## ゼオライト土嚢等処理の検討状況について

2022年 4月18日

東京電力ホールディングス株式会社

脱水・封入設備のイメージ

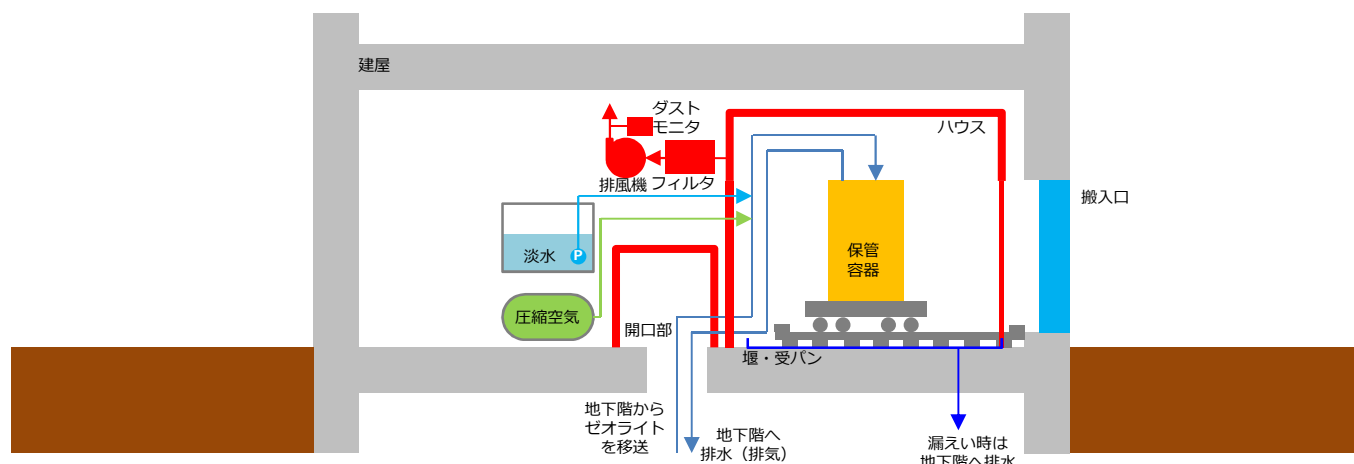
【第98回特定原子力施設監視・評価検討会（2022年3月14日）で頂いたコメント】

- 実施計画の申請にあたり、耐震設計や閉じ込め機能の考え方については、これまでの監視・評価検討会の議論を踏まえた申請内容とすること。
- 設計の手戻りが生じないよう、設計概略を実施計画申請前に監視・評価検討会で説明すること。

■ 詳細設計については、今後実施していく計画であるが、耐震クラス設定や閉じ込め機能等については、下記の方針で検討を進めていく。

- 耐震クラスの設定：Bクラス

- ✓ 設備の耐震クラスの設定は、地震による安全機能喪失により、公衆（敷地境界）への放射線影響をもとに設定する方針となっており、地上階に設置予定の容器封入装置等に対して設定する。
- ✓ 詳細設計は今後実施していくが、事故シナリオを設定したうえでの、敷地境界への放射線影響については5mSv/事象以下となるように設計する計画。また、設備の供用期間は短期であることから、耐震クラスはBクラスに設定する。

## ● 閉じ込め機能

✓ 建屋内での作業を前提として、下記の方針で進めていく予定。

- ゼオライト土嚢等の容器封入作業は密封状態で行う計画（ゼオライト土嚢等を封入する際は、閉じられた配管内および容器内で作業は完結させることを基本とし、開放部ができないようにする）。
- バウンダリとして、容器封入作業エリアはハウスを設置し、地下階への開口部も閉塞する。また、建屋内作業となるため、建屋自身もバウンダリとなる。
- 圧縮空気等はフィルタを介した排気、または地下階への排気を計画。
- ハウスにはフィルタ付き排風機を設ける等、万が一、放射性物質を含む気体が漏えいした場合の拡散を防止する。また、作業時のダスト濃度管理も行う。
- 万が一、放射性液体の漏えいが発生した場合に備え、作業エリアに受け、または堰を設け、漏えいした放射性液体を地下階へ戻す等、漏えい拡大防止措置を講ずる。

<ステップ①>集積に関する現在のモックアップ状況

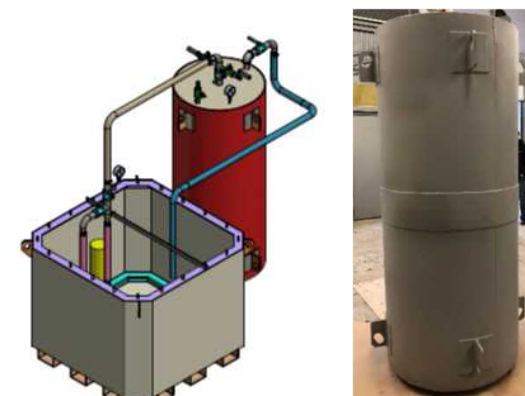
【第98回特定原子力施設監視・評価検討会（2022年3月14日）で頂いたコメント】

- 現場の作業環境における回収装置の信頼性を確保するとともに、不調時の対応方針を確保すること。
- 容器封入作業における脱水率やフィルタの健全性維持等、先行事例のノウハウを確認するとともに、実証実験（モックアップ）を実施すること。

- これまで、集積作業においては、遠隔での水槽内のゼオライト移送作業が問題なく実施できることを確認している。
- 今後はより現場環境を模擬した1F構外でのモックアップを実施したうえで、1F現場での試運転を実施し、集積作業へと進んでいく。

- 容器封入作業について、ROVを用いた遠隔操作はこれまでの作業経験がある手法を活用する方針であることから、これまでは下記の要素を確認している。
  - ✓ 容器封入後の脱水時間、通気時間と脱水率について条件の検証
  - ✓ 淡水による塩分の除去率の検証
  - ✓ 高低差を模擬したゼオライト移送 等
- 今後、詳細設計を進めるにあたり、下記のモックアップ（国内含む）を実施していく計画。
  - ✓ 地下階の環境を模擬したROVの動作検証
  - ✓ 収納容器等、実スケールでの動作検証
  - ✓ トラブル等、通常動作ではない動作の検証 等

- 1 F 他作業において、モックアップを実施したうえでも現場作業時に不具合が確認されている例については、要因を確認し、本作業にも反映していく。
- また、現場投入前には作業員のトレーニングを重ねることで、トラブルの防止に努める。
- なお、ゼオライト土嚢等の回収装置等は部品の放射線劣化等が想定されることから、予め予備品を準備したうえ、事後対応にならないようなメンテナンス計画を立てていく。また、予備機一式も準備し、万が一の回収装置等の不具合に備える。
